监理通知单

工程名称：中宜宣城流水镇 100MW 农光互补光伏电站项目

编号：ZHJL-YCGF-TZD-031

主题：关于光伏区施工相关事宜

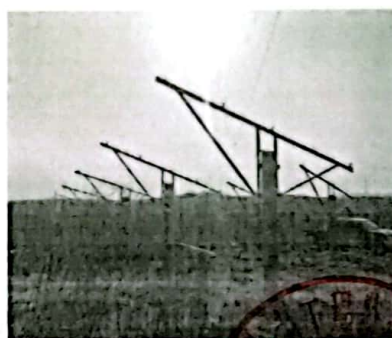
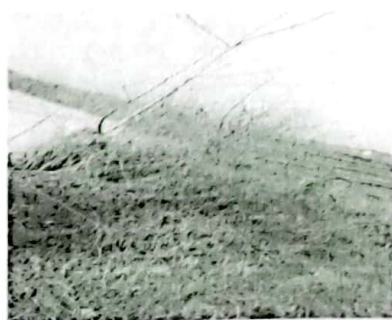
内容：监理项目部人员现场巡视检查（光伏区 B13、B14 方阵）发现以下问题：

- 1、管桩桩头防腐前杂质未清理、未除锈，防锈漆未刷到位，部分管桩未做防腐漆。
- 2、光伏区方阵正对 110KV 线路下方，未避开 110KV 线路，不符合相关规范要求。
- 3、光伏区部分方阵周围被树木遮挡，未砍伐，影响支架组件安装、围栏施工及阴影遮挡影响发电量，施工单位需尽快协调处理。
